Dotyczy: postępowania przetargowego na „Przebudowę ul. Towarowej i ul. Zdrojowej w Kołobrzegu”.

Pytania i odpowiedzi II:

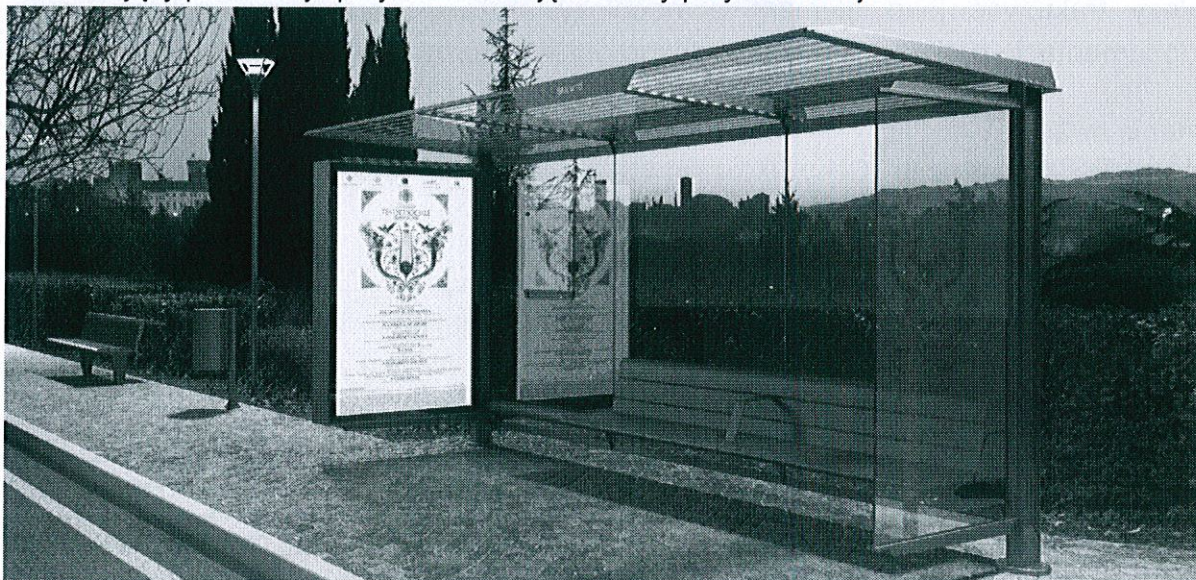
Prosimy o dołączenie karty katalogowej lub fotografii projektowanych wiat przystankowych.

Zamawiający przekazuje przykładowe zdjęcie wiaty przystankowej:
